**Oggetto: Procedura VIA “Progetto di sviluppo concessione Colle Santo” – Riscontro al parere n2858 del 16-1-2018 del CCR VIA Regione Abruzzo**

**Progetto di sviluppo concessione "Colle Santo"**  
Procedura di Valutazione di Impatto Ambientale

**Riscontro del parere n. 2858 del 16-01-2018 del  
CCR-VIA Regione Abruzzo**

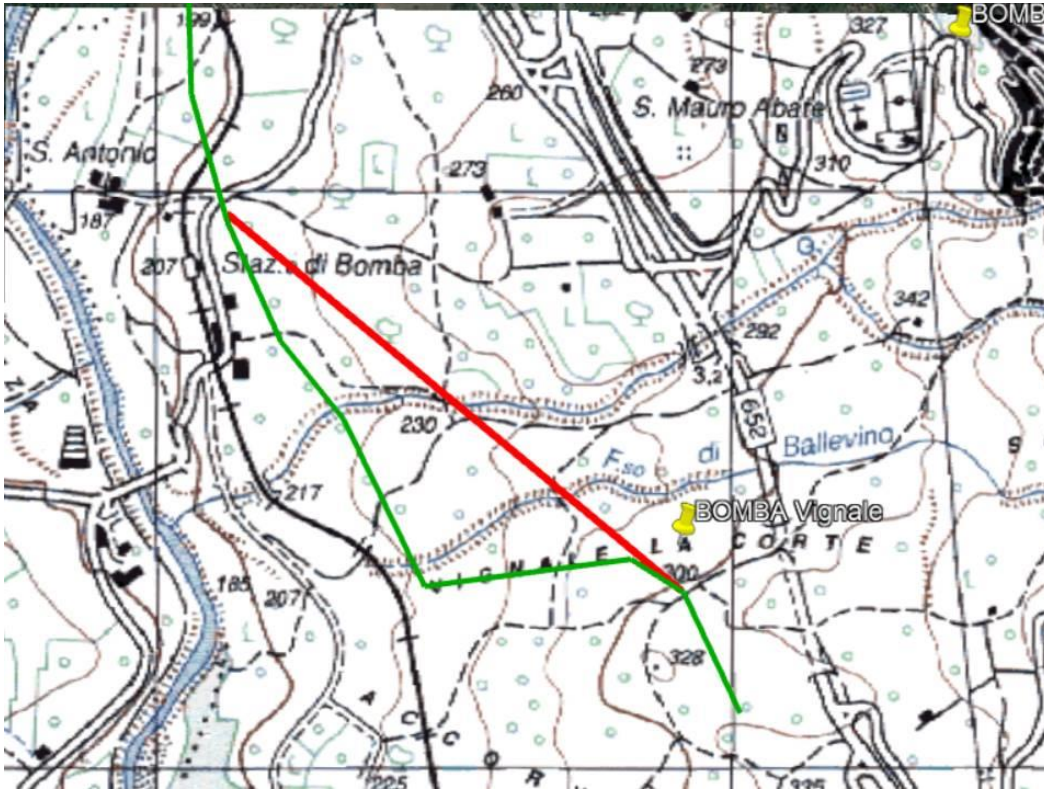
La Relazione Istruttoria evidenzia che nell'analisi condotta sui siti a rischio potenziale di cui alla DGR 764/2016, è stata omessa la verifica di interferenza con i siti oggetto di abbandono incontrollato di rifiuti di cui alla DGR 777/2010.

Risulta che il gasdotto non interessa alcuno dei siti censiti.

Vengono di seguito riportati degli ingrandimenti sulle zone con siti prossimi al gasdotto

Il sito n.83 in località Vignale a Bomba non è stato localizzato durante il sopralluogo del tracciato (vedere relazione paesaggistica). Ulteriori verifiche verranno eseguite in sede di progettazione esecutiva, con l'impegno a spostare fin d'ora il tracciato per non interferire con il sito, o procedere alla sua bonifica in caso non fosse possibile modificare il tracciato.

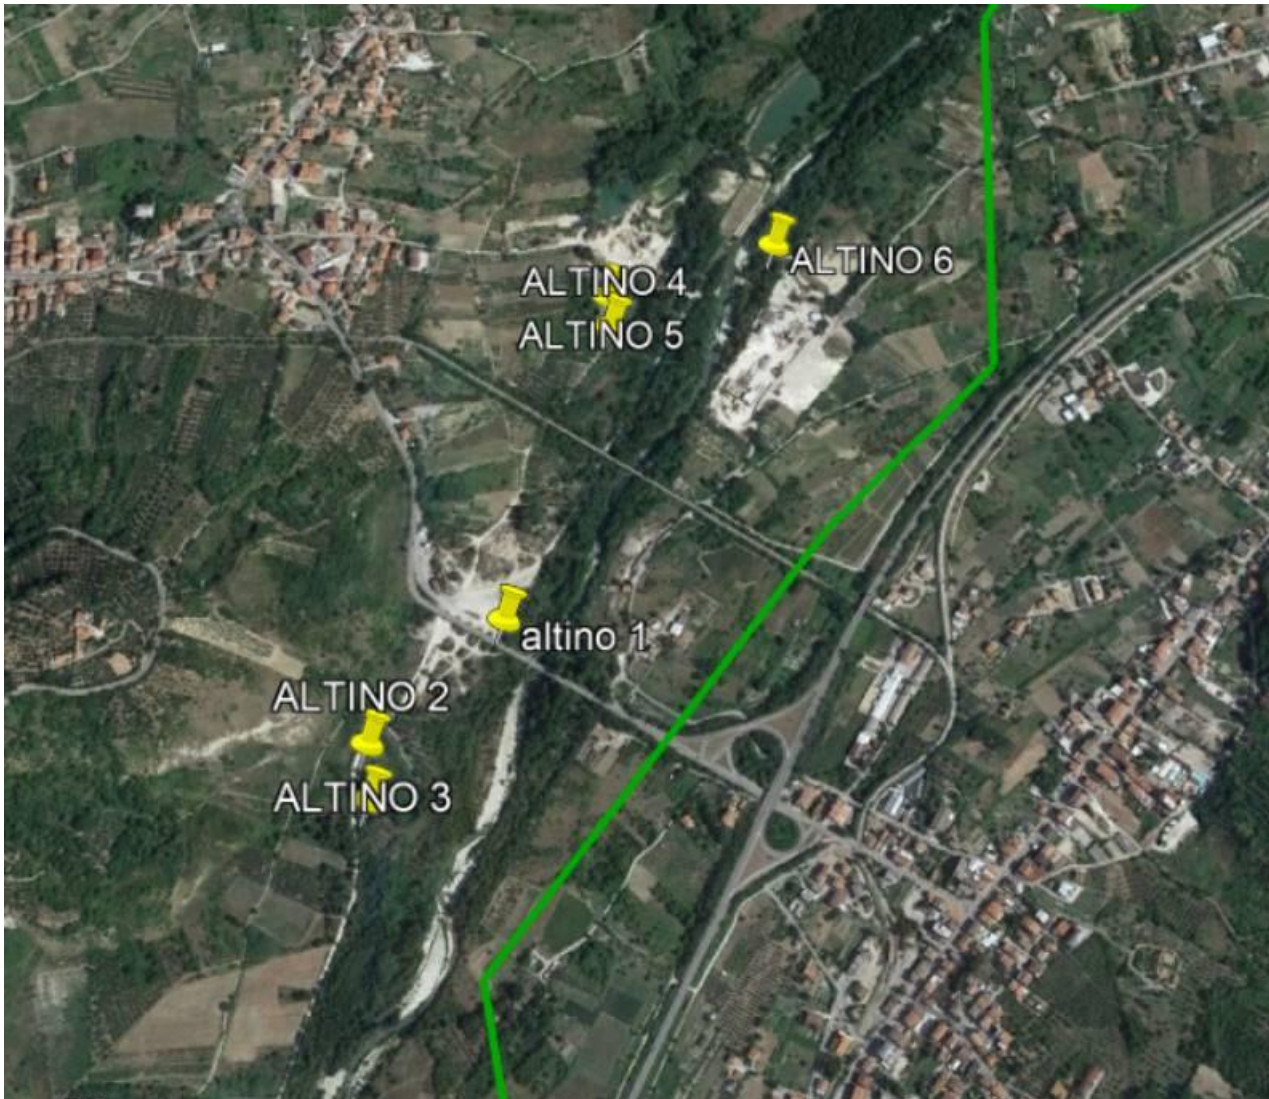
Per quanto riguarda la ex-cava Grassi in Atesa, il tracciato non interferisce con essa.

Anche i siti nel comune di Altino non interferiscono con il gasdotto
